## **Antrag auf wasserrechtliche Erlaubnis für die Entnahme von Kühlwasser und Direkteinleitung von Abwasser und Kühlwasser für die Blöcke 4S und 7 am Rheinhafen-Dampfkraftwerk**

Gemeinsame Stellungnahme der nach § 63 BNatSchG sowie § 3 Umwelt-Rechtsbehelfsgesetz anerkannten Verbände:

## Stellungnahme

Abb. 23: Durchschnittliche Wassertemperatur im niederländischen Rheinabschnitt von 1911 – 2000 (vgl. Kap. 6.2)

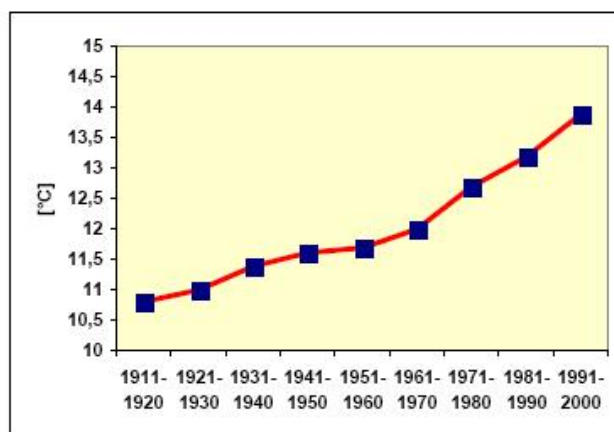
Die Wärmeeinleitung der Durchlaufkühlung führt bei mittlerem Niedrigwasser zu einer rechnerischen Erhöhung der Rheintemperatur von 0,36 K. Dies ist angesichts des sich drastisch verändernden Klimas nicht vertretbar.

Gemäß den Anforderungen der OGewV sind die Auswirkungen der Wärmeeinleitung auf die Aufwärmspann im Gewässer zu beurteilen. Wie aus der Literatur bekannt, sind in der Wärmefahne höhere Schwankungen in der Aufwärmspanne festzustellen. In den warmen Monaten werden dabei temporär hohe Spitzenereignisse gemessen. Dies führt z. B für die meisten heimischen Eintags- und Steinfliegen zu deren Tod, da deren Letaltemperaturen unter 24°C liegen.

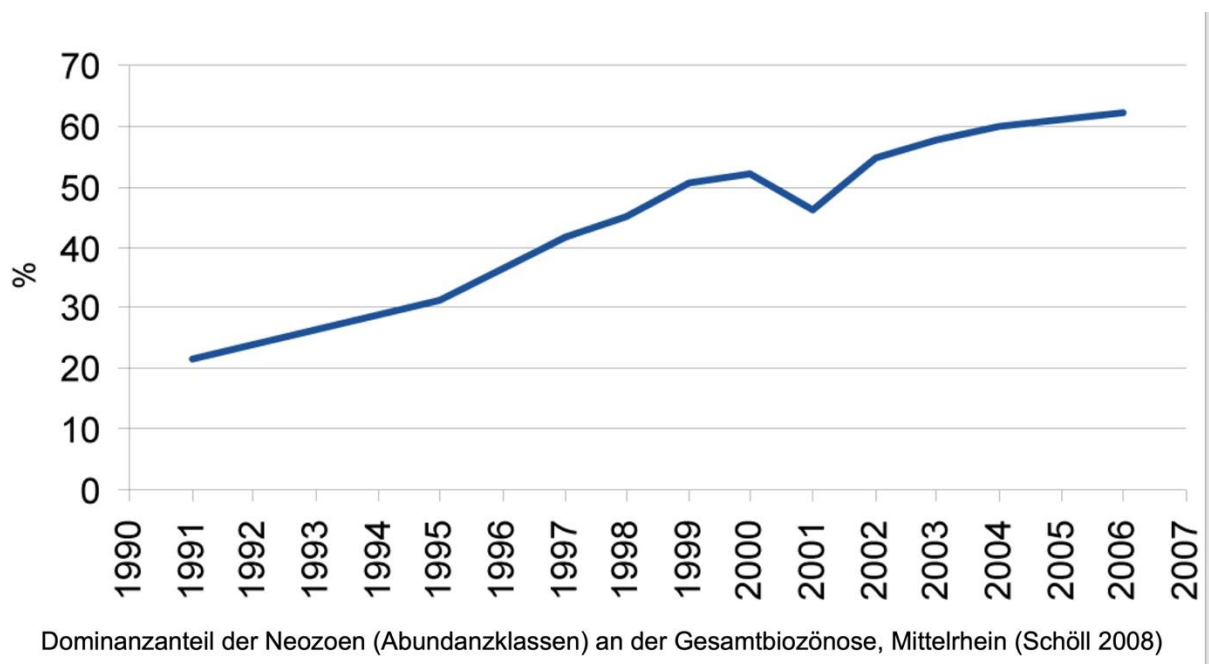
Die Zunahme der Neozoen (Abundanzklassen) an der Gesamtbiozönose (> 90 % der Biomasse im Rhein sind Neozoen) Mittelrhein ist eine Folge der Aufwärmung durch die Kraftwerke.

Viele am Einlauf von RDK vorkommenden Fische sind sehr wärmeempfindlich: wie Lachs, Meerforelle, Meerneunauge und Flussneunauge. 2003 gab es ein Äschensterben im Hoch- und Oberrhein: 50.000 Äschen (= 20 to) und damit 96 % der Population starben durch Wassermangel und hohe Temperaturen (27,2 °C). Hohe Temperaturen sind selbstverständlich auch Barrieren für die Salmonidenwanderung. Viele Fische reagieren sehr empfindlich auf pH-Wert-Schwankungen und der optimale pH-Bereich für einige Fischarten z. T. sehr eng. Für den Gutachter ist dies kein Problem. Er verweist auf die hohe Wärmeeinleitung vom stillgelegten KKP und vergisst die Vielzahl der Einleiter 8 km hinter RDK (Stora Enso, MiRO, Klärwerk, Palm).

Kurzfristige Überschreitungen sind nach LAWA (dies ist eine Lobby-Arbeits-gemeinschaft) zulässig. Wir fordern, keine Ausnahme der Gewässeraufnahmespanne und Aufnahmewärme zuzulassen.
